テストターミナル・テストプラグ ネジロック方法変更のお知らせ 添付資料

1. ネジロック材質の違い

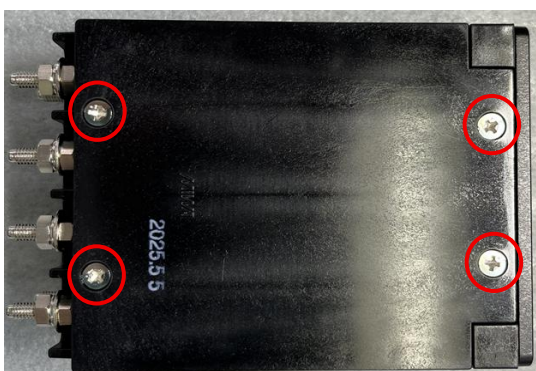
- 従来品ネジロック : 酢酸ビニール樹脂
NEO加工ネジロック : エポキシ樹脂マイクロカプセル
※共に規制物質の含有はありません

テストターミナル上面、底面の皿ネジ

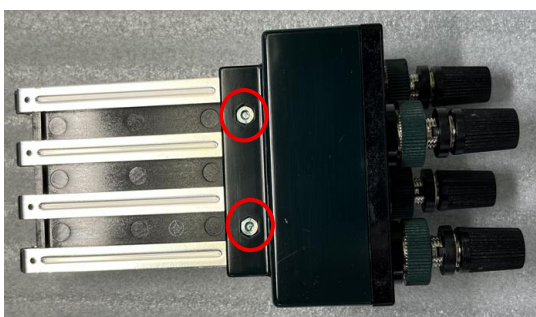
代表として4極テストターミナル、テストプラグのNEO加工ネジ使用箇所の写真を掲載します。
